Mission régionale d'autorité environnementale
BOURGOGNE - FRANCHE - COMTÉ

**Avis de la Mission Régionale d'Autorité environnementale
de Bourgogne-Franche-Comté
sur le projet d'implantation d'un parc photovoltaïque au sol
sur la commune de Chagny (71)**

N °BFC-2024-4433

Figure 3 : Localisation des espèces animales présentant un enjeu

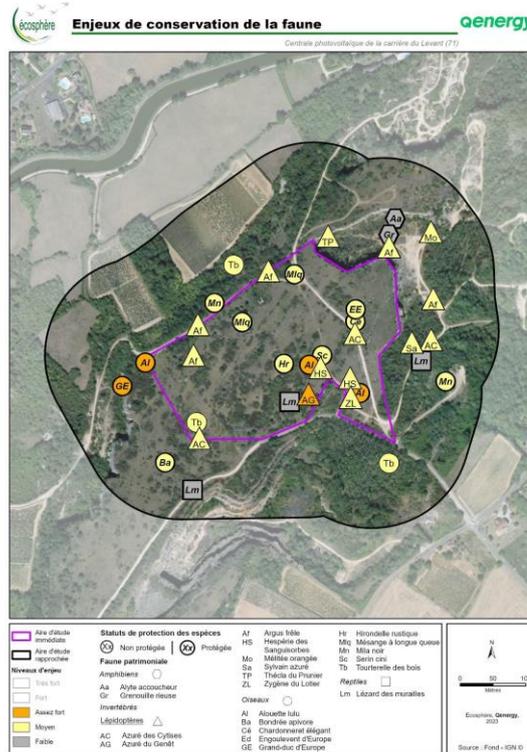
- la présence d'espèces d'oiseaux inféodées aux milieux semi-ouverts telles que l'Alouette lulu (espèce classée vulnérable sur LRR, espèce déterminante de Znieff) et l'Engoulevent d'Europe (espèce classée en préoccupation mineure sur LRR, espèce déterminante de Znieff) ; l'enjeu est qualifié de fort pour l'Alouette lulu et de moyen pour l'Engoulevent d'Europe (espèce non représentée sur la carte de localisation des espèces, figure 3) ;

La MRAe recommande de revoir à la hausse le niveau d'enjeu pour les espèces d'oiseaux à statut de conservation menacé (vulnérables ou quasi menacées) nicheuses sur le site et prévoir, le cas échéant, des mesures ERC.
